Expediente: **2020040231**

Documento: **WEB2021011794**

Asunto: **ANTEPROXECTO (MODIFICADO 2021) DO PARQUE COTO DE CANEDO**

INFORME TÉCNICO

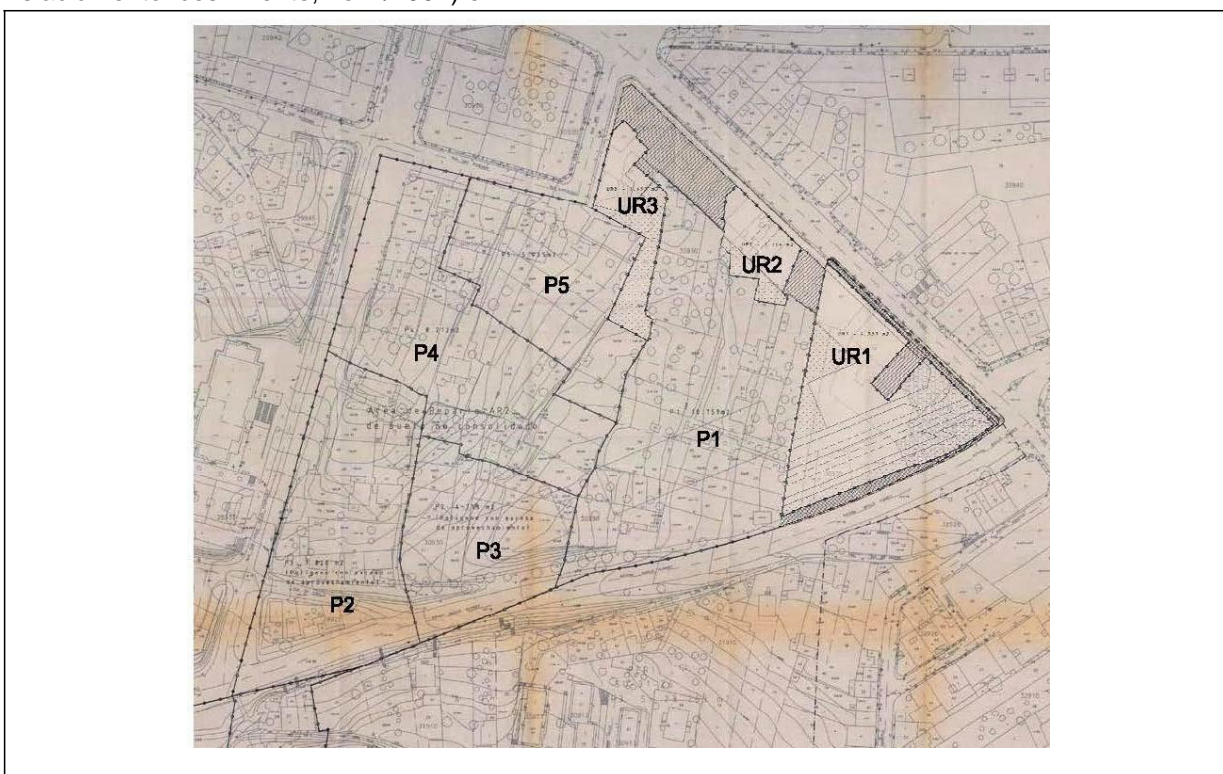
No anterior informe **botábase en falta ter en conta o xa executado na medida do posible**, porque se non o Concello tería que reurbanizar ditos espazos libres. No Anteproxecto Modificado 2021 a resposta transcríbese deseguido: **“Para la urbanización del parque público se han tenido en cuenta las características de los terrenos y las nuevas necesidades establecidas por el propio Concello, no siendo estas compatibles con la urbanización definida en el planeamiento ni con las obras ya ejecutadas, por lo que no es posible mantener las zonas ya urbanizadas.”**

A fotografía aérea (do ano 2012) coa delimitación dos polígonos e as unidades reparcelables é:

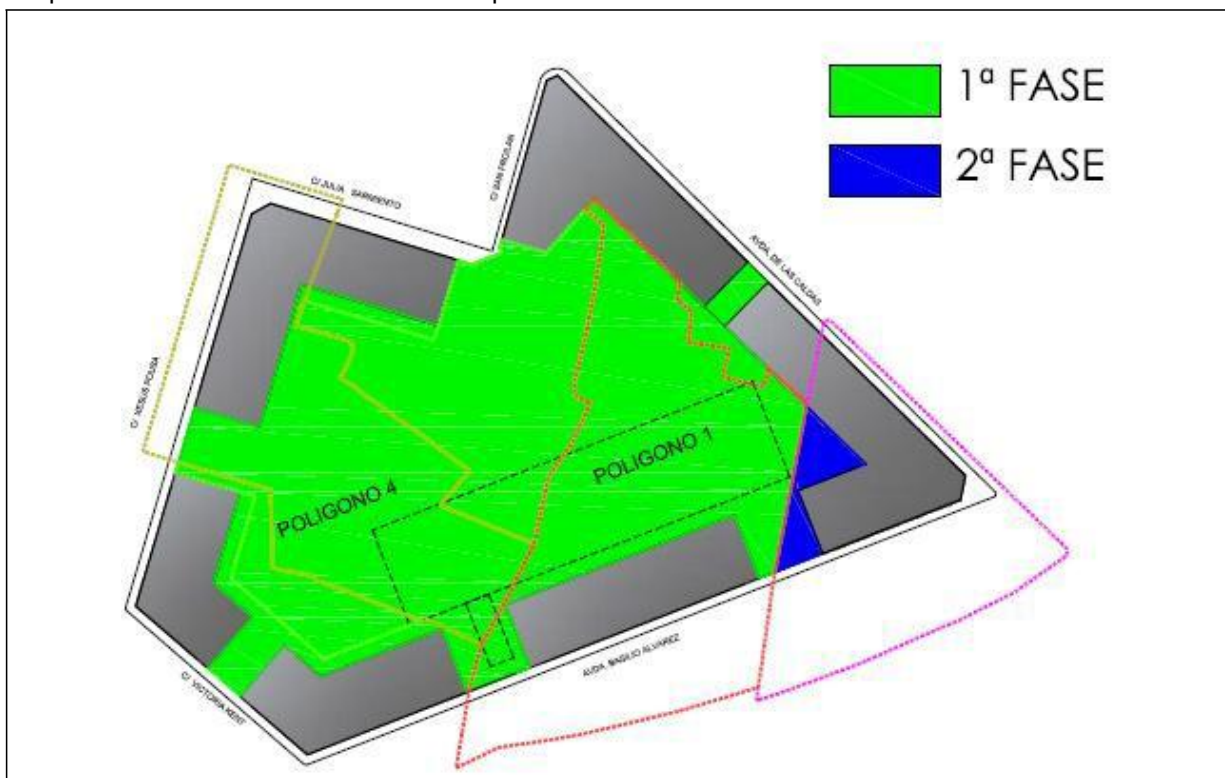
Obsérvase que na zona están urbanizados os terreos cedidos ao Concello nos polígonos P-2, P-3 e P-5, neste último existe unha zona de xogos infantís conforme á ordenación da zona verde da Modificación Puntual, que era:

Non obstante, o importante vial Avda. Basilio Álvarez (prolongación da Avda. de Santiago) está sen executar desde a Avda. das Caldas ata o edificio construído no Polígono 2 ao carón da Comisaría de Policía Local.
